**OGGETTO: Autorizzazione integrata ambientale relativa all'impianto
siderurgico ILVA S.p.A. di Taranto (TA) - Riunione della
Conferenza di Servizi del 5 luglio 2011 - Trasmissione verbale.**

Si trasmette, in allegato, il verbale della riunione del 5 luglio 2011 della Conferenza di Servizi convocata ai fini del rilascio della autorizzazione integrata ambientale all'impianto di cui all'oggetto.

Fig.1: Poligono di Thiessen relativo al sondaggio SP7 (evidenziato in rosso)

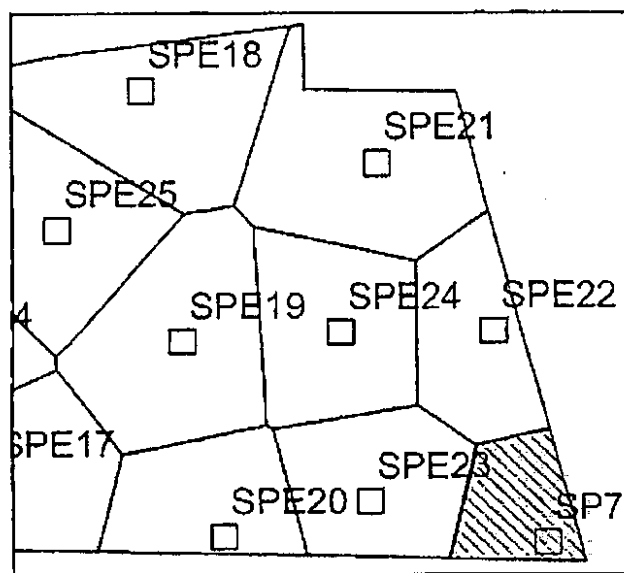
- Il proponente motiva l'esclusione del parametro PCB dall'analisi di rischio sostenendo a pag. 19; "...in corrispondenza del sondaggio SP7 è stata riscontrata una concentrazione di PCB pari a 21.76 mg/kg. Si tratta dell'unico superamento individuato nell'area della Piattaforma Logistica: in tutti i campioni prelevati sia nella campagna di caratterizzazione del 2006, sia in quella integrativa del 2010, infatti, la concentrazione di PCB è risultata sempre inferiore alla CSC riferita a suoli con destinazione d'uso commerciale e industriale. Si tratta pertanto di un hot spot che, come tale, sarà oggetto di un intervento di messa in sicurezza di emergenza". Si ritiene che la messa in sicurezza di emergenza prevista dal proponente debba prevedere l'asportazione di un quantitativo di terreno per tutta la superficie relativa al poligono di Thiessen SP7, rappresentato nella sottostante figura I.

Fig.2: Schematizzazione procedura per il calcolo delle CSR nel suolo superficiale. Il passaggio aggiuntivo richiesto è rappresentato con la freccia blu.

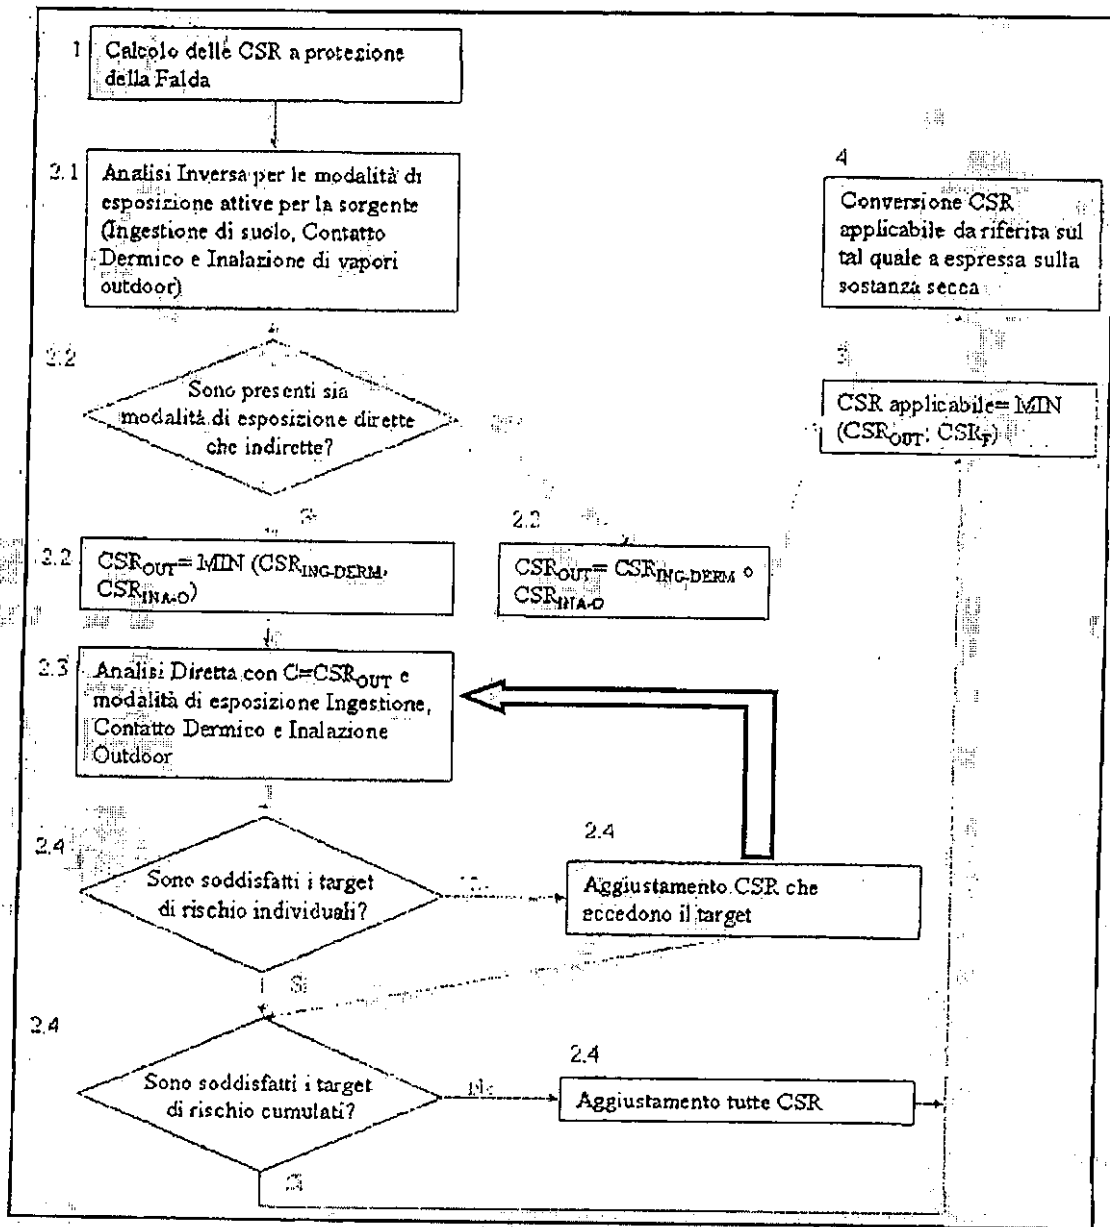
- Si ritiene che la procedura iterativa descritta a pag. 16 dell'elaborato e (qui riportati nella sottostante Fig.2) per ottenere le CSR secondo i criteri metodologici debba essere corretta prevedendo dopo la fase "2.4 aggiustamento delle CSR che eccedono il target" di tornare alla fase "2.3 Analisi diretta con le CSR aggiustate". Il processo di iterazione si ferma solo quando il cumulo dei percorsi non da un rischio cancerogeno pari 10^{-6} o un hazard index (per sostanze tossiche) pari a 1.

Fig. 1: Schematizzazione procedura per il calcolo delle CSR nel suolo superficiale. Il passaggio aggiuntivo richiesto è rappresentato con la freccia blu

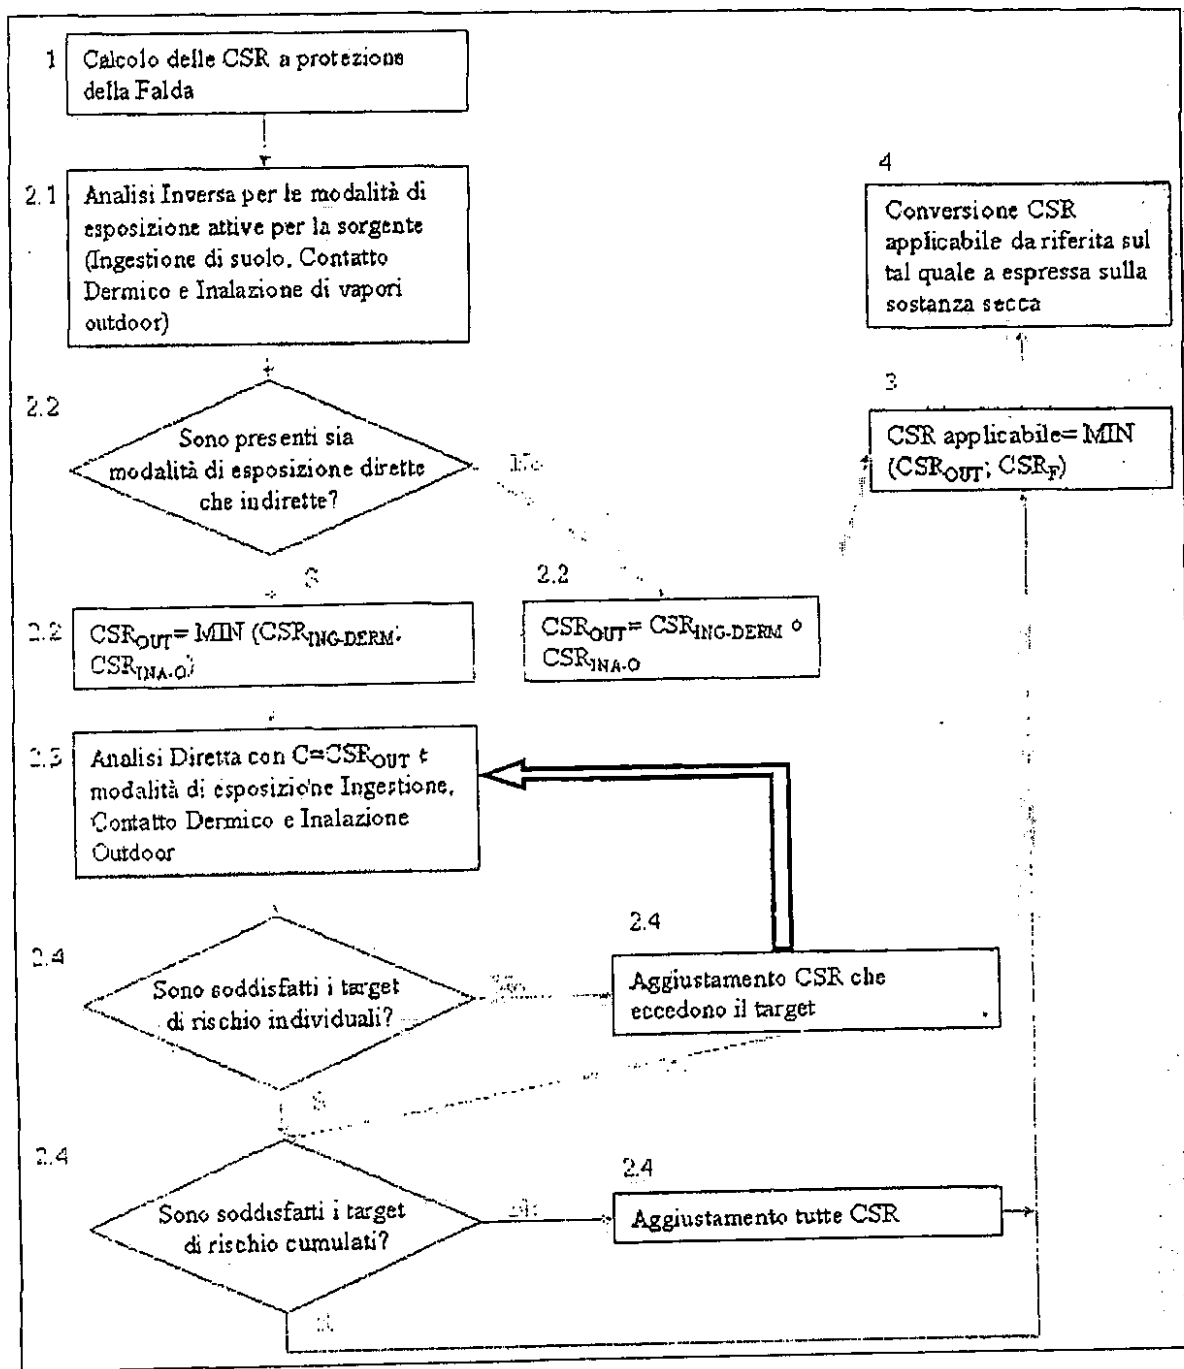
- Per quanto riguarda il modello concettuale del sito, descritto a pag. 14 dell'elaborato:
 - o Non si condivide l'esclusione del percorso Inalazione polveri outdoor per la sorgente nel suolo superficiale.
- Si ritiene che la procedura iterativa descritta a pag. 18 dell'elaborato e (qui riportati nella sottostante Fig.1) per ottenere le CSR secondo i criteri metodologici debbano essere corrette prevedendo dopo la fase "2.4 aggiustamento delle CSR che eccedono il target" di tornare alla fase "2.3 Analisi diretta con le CSR aggiustate". Il processo di iterazione si ferma solo quando il cumulo dei percorsi non da un rischio cancerogeno pari 10⁻⁶ o un hazard index (per sostanze tossiche) pari a 1.

Grafico 1 - % efficienza di rimozione Selenio nell'impianto biologico

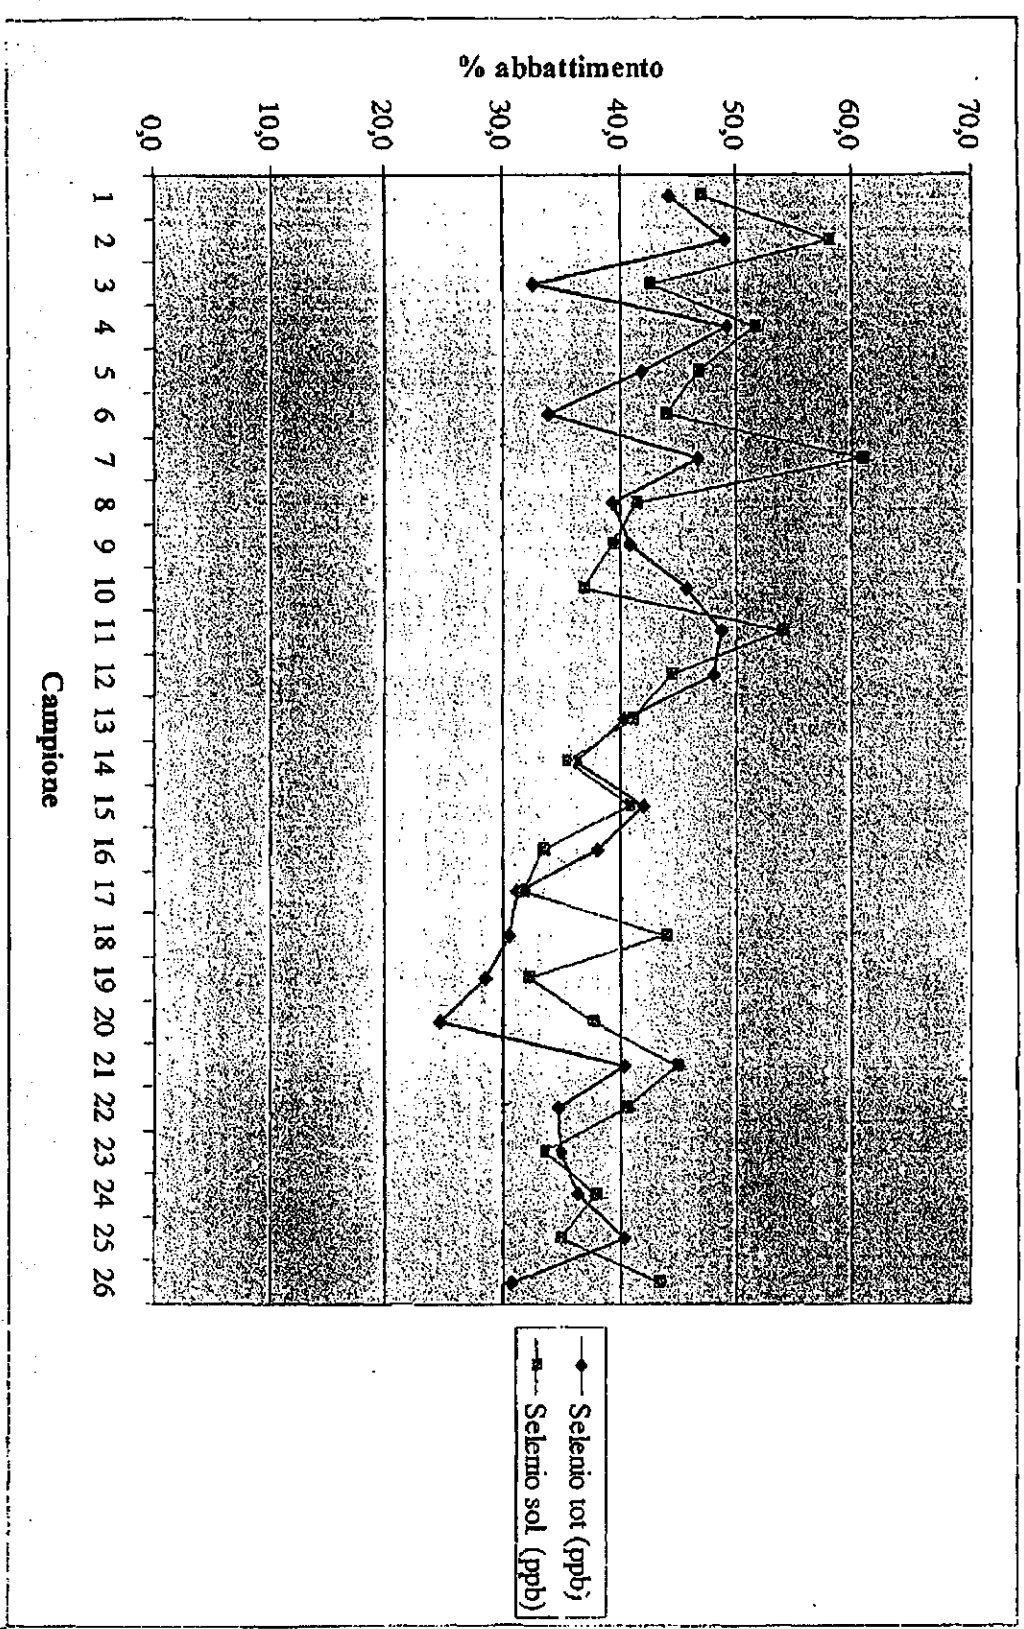
Proposte di modifica	<p>Rimuovere tutto il periodo, lasciando il Selenio come parametro conosciuto.</p>
